Предмет: Новые детали сцепления  
Can-Am DS 450

No. 2009-9

## Новые детали сцепления

Ступица дисков сцепления

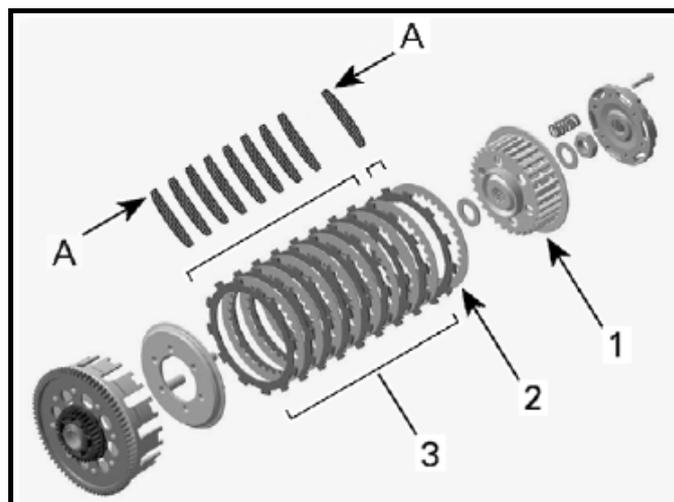
Новая ступица имеет другое исполнение и требует установки дополнительного диска сцепления (9 дисков вместо 8), расположенного первым на ступице.

A. Увеличен размер новой ступице дисков сцепления

Дополнительный диск сцепления такой же, как и все остальные диски сцепления и устанавливается скругленным краем к ступице сцепления. Так же рекомендуется перевернуть все остальные диски и установить их, направив скругленным краем к барабану сцепления.

A. Скругленный край

1. Новая ступица сцепления

2. Дополнительный диск сцепления

3. Остальные диски сцепления

Крышка сцепления

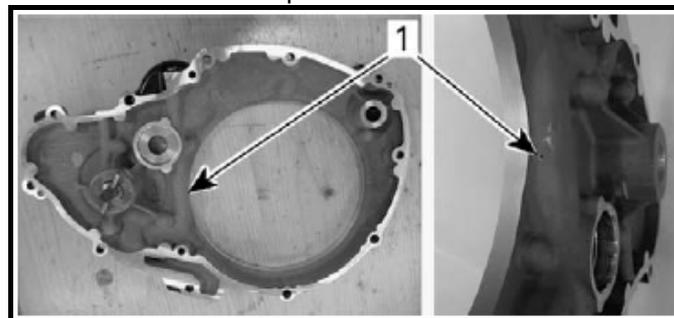
Новая крышка механизма сцепления имеет калиброванное отверстие, просверленное в масляном канале. Это позволит масляному туману попадать во внутреннее пространство механизма сцепления.

1. Маленькое калиброванное отверстие
